щупы цилиндрические
для станочных приспособлений
Конструкция и размеры

ГОСТ

8926—68*

Изменение № 2 ГОСТ 8926—68 Щупы цилиндрические для станочных приспособлений Конструкция и размеры

1. Конструкция и размеры цилиндрических щупов должны соответствовать указанным на чертеже и в таблице.

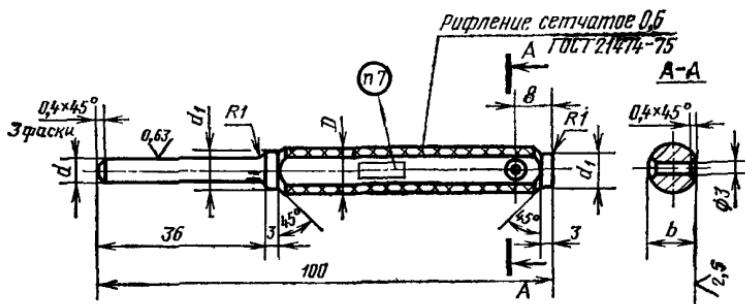
Наименование стандарта. Исключить слова «и размеры», «and sizes»
Пункт 1 Чертеж. Заменить параметры шероховатости: Rz 40 на Ra 6,3;
 Ra 2,5 на Ra 1,6; Ra 0,63 на Ra 0,4
